Concurso de conceção para a elaboração do
Projeto do conjunto habitacional na Avenida Torrado da Silva, em Almada

RELATÓRIO FINAL DO JÚRI

Maio de 2023

5.º lugar
Trabalho de Conceção **265365**

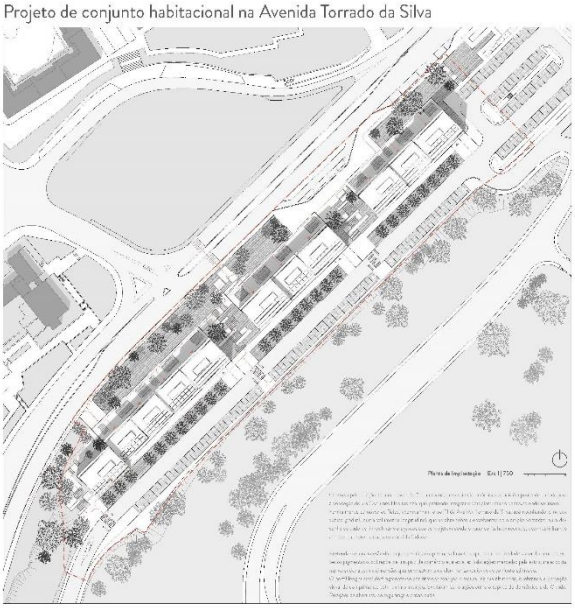
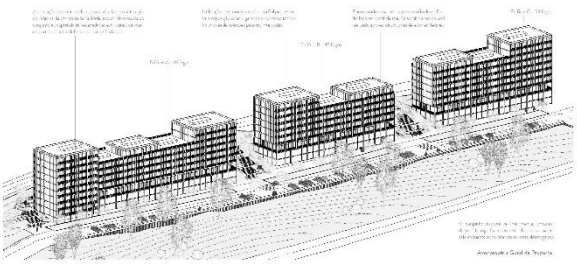
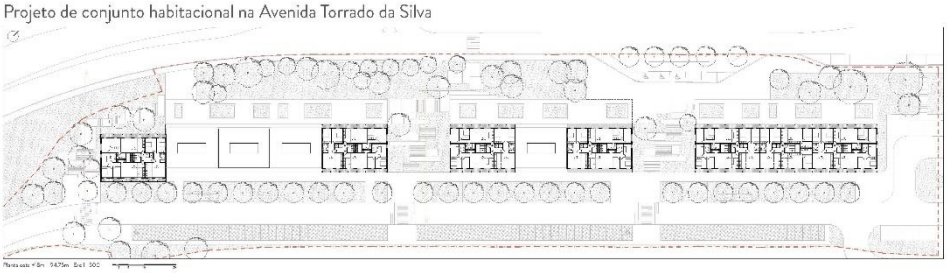
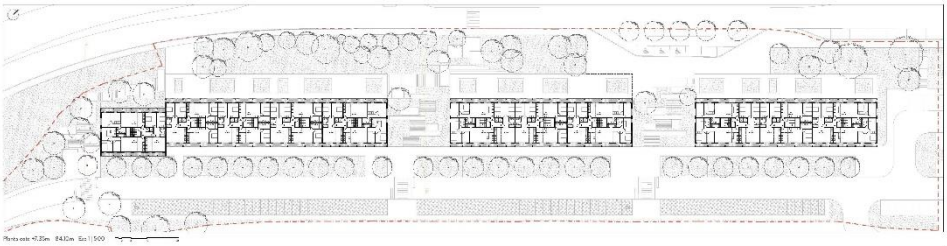
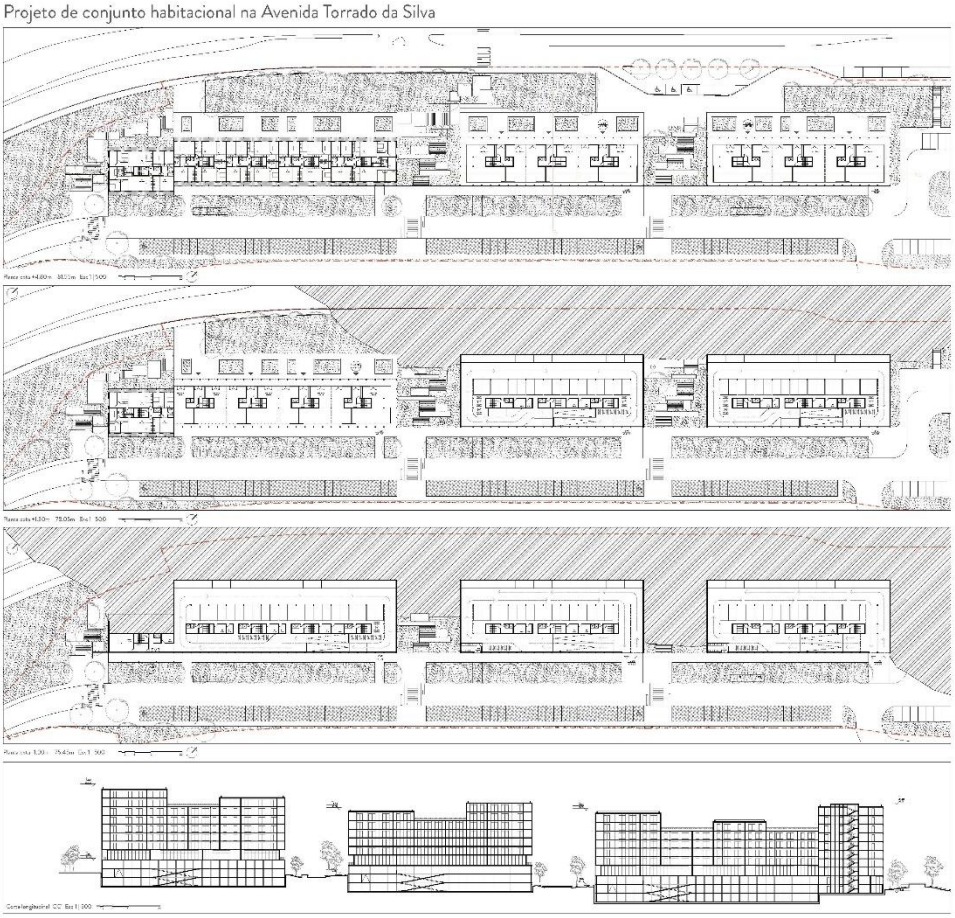
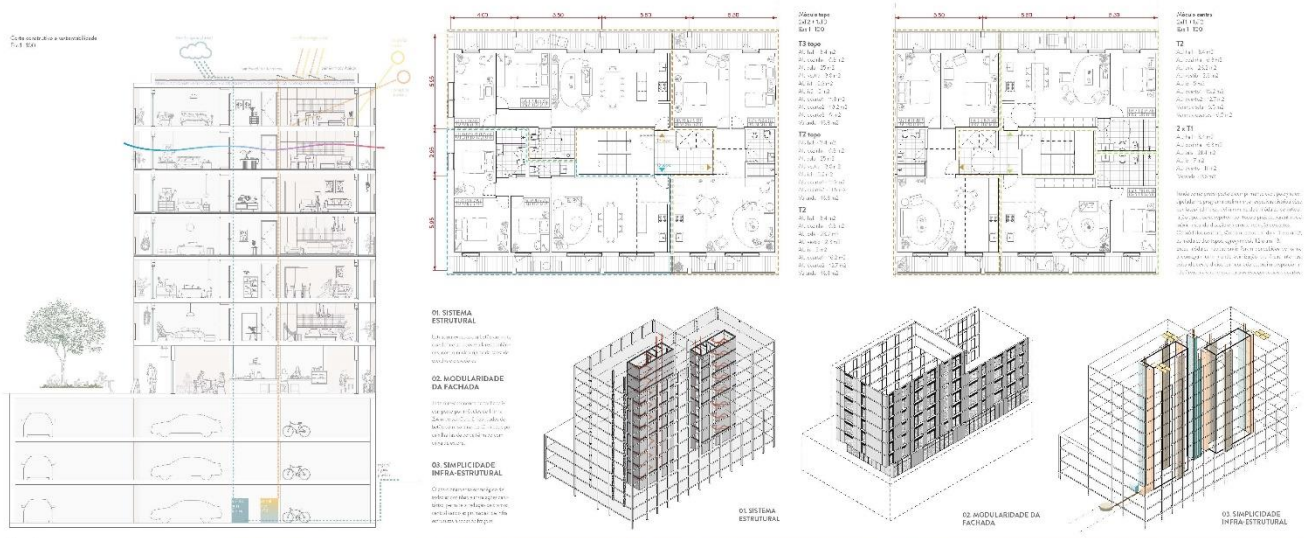
O conjunto assenta na ideia de unificar o lugar, procurando um diálogo com diferentes conjuntos edificados existentes. A proposta carateriza-se pelo desenho homogéneo das fachadas, marcado por uma malha modelar constante, evidenciando amplas varandas em todas as fachadas, nos pisos habitacionais, numa tentativa de harmonização. Nos pisos inferiores, o embasamento em betão pigmentado mantém a lógica modelar, mas procura adaptar-se à realidade funcional destes espaços.

No geral, o júri considerou que a proposta apresenta rigor e boa adaptação ao território minimizando a escavação necessária para o estacionamento. Em termos de adequação aos objetivos do Programa Preliminar, valorizou o respeito pelos conteúdos programáticos racionalidade e funcionalidade dos espaços habitacionais bem como a solução de fachada modular composta por elementos pré-fabricados. Simultaneamente, relevou racionalidade construtiva contribuindo para a durabilidade e sustentabilidade do conjunto.

6.º lugar
Trabalho de Conceção **265475**

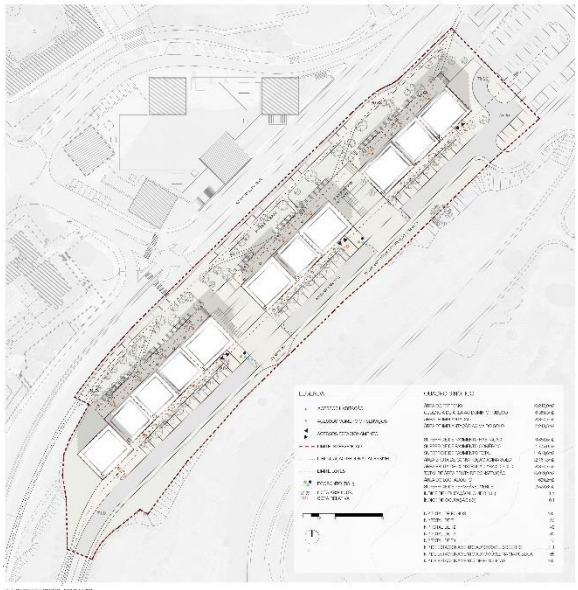
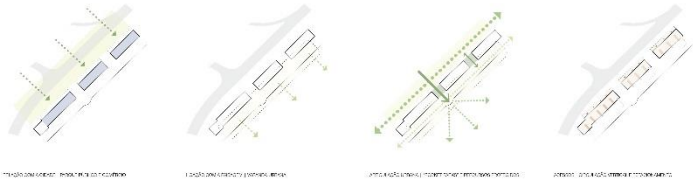
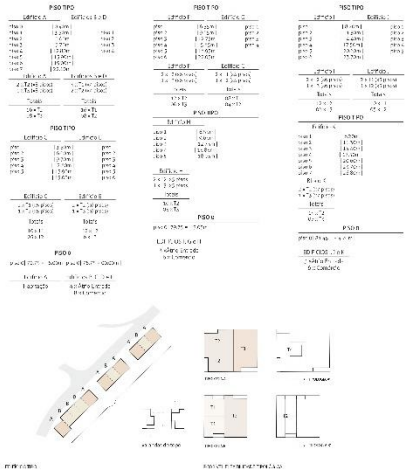
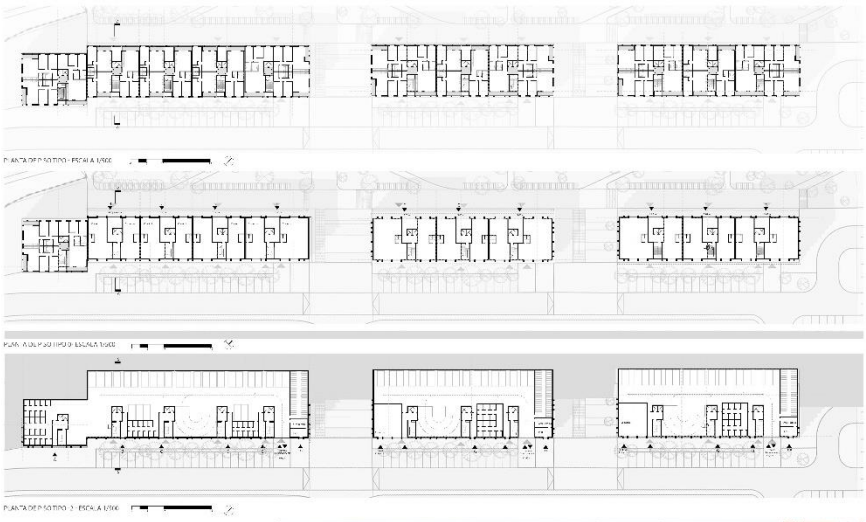
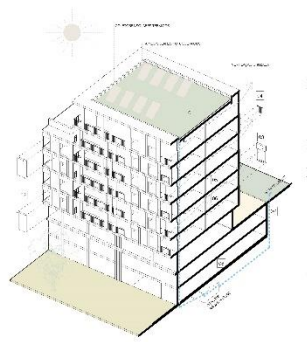
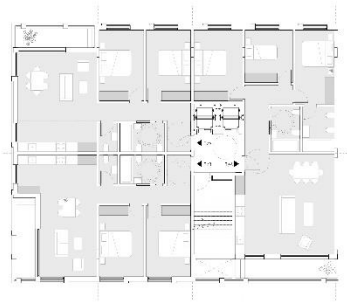
O conjunto apresenta uma abordagem em que a lógica do desenho e materialização da proposta são valorizados face às restantes premissas. A proposta revela ponderação em termos de desenho urbano refletindo-se numa imagem homogénea com ritmos expressivos marcantes que joga com contrastes entre os planos, zonas envidraçadas, varandas e a solução estrutural. Os espaços de varanda assumem a função de valorizar as áreas sociais e, simultaneamente, criar leituras diferenciadas em termos de alçados pontuando os topos dos blocos com uma linguagem mais dinâmica e aproveitando diferentes perspetivas visuais.

No geral, o júri considerou que proposta se integra de forma correta no lugar, respeitando os sistemas urbanos envolventes, revelando respeito pelos conteúdos programáticos e espaços habitacionais funcionalmente adequados. Em termos de racionalidade construtiva e exequibilidade financeira, valorizou a eficácia das soluções técnicas, nomeadamente a pré-fabricação.

7.º lugar
Trabalho de Conceção **265459**

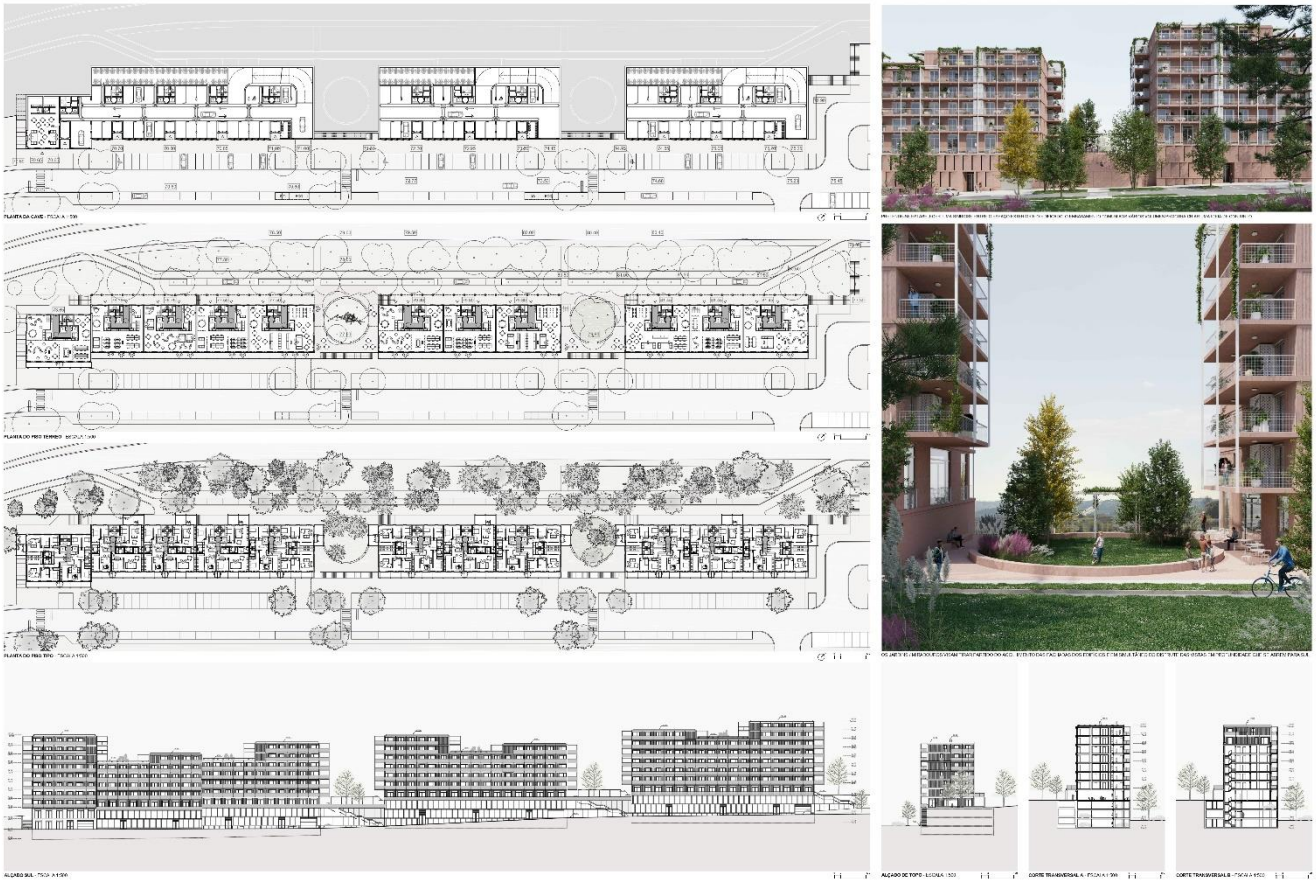
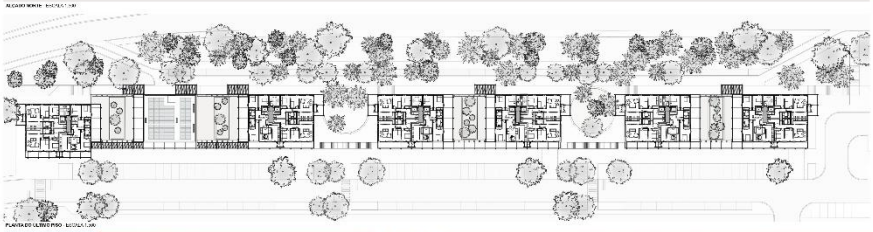
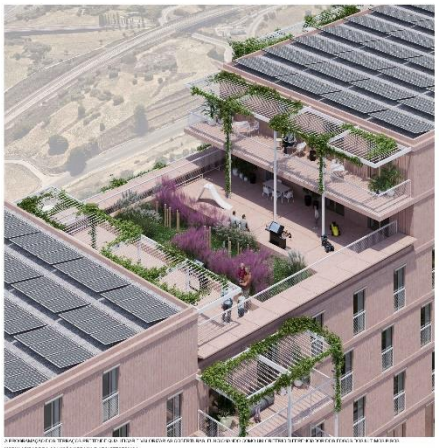
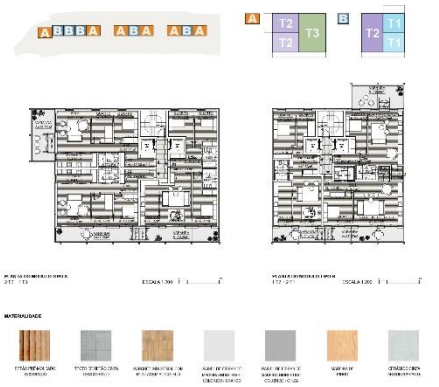
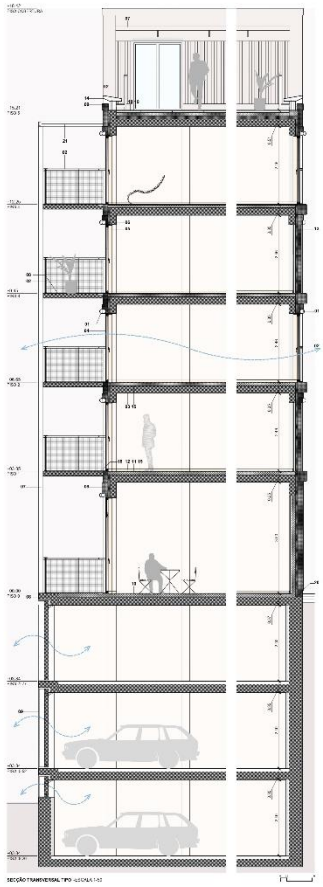
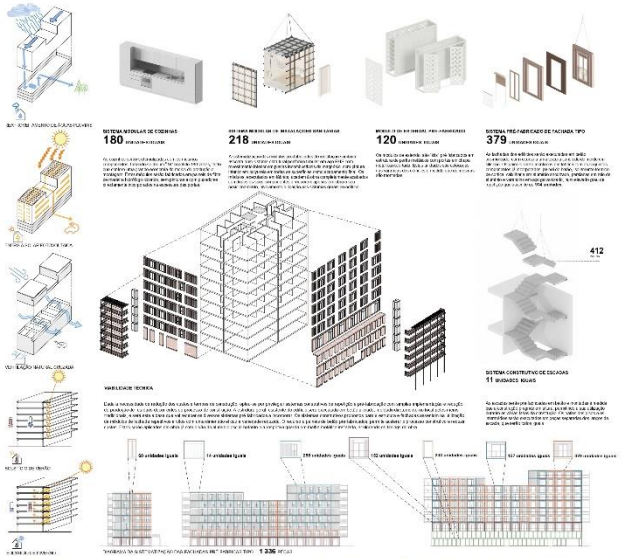
O conjunto é marcado pela imagem de fachada principal com amplas varandas e terraços nas coberturas que ampliam os espaços habitacionais. Em termos de alçados e alternando com as varandas, os alinhamentos verticais, correspondentes à proteção das zonas de estendal, pontuam as fachadas. Nos pisos inferiores, o embasamento assume uma leitura compacta e encerrada onde se destacam frestas, adequando a imagem à função de estacionamento. Nos espaços exteriores entre edifícios, duas praças a uma cota superior funcionam como miradouro, oferecendo amplas vistas sobre o território.

O júri destacou que em termos de solução conceptual, a proposta revela eficaz articulação com os elementos naturais envolventes. No geral, considerou que a proposta apresenta rigor e adaptação ao território. Nos alçados, as varandas valorizam a imagem do conjunto e otimizam a solução de fachada verde, paralelamente, valorizou a racionalidade construtiva e a eficácia das soluções técnicas, nomeadamente a pré-fabricação.
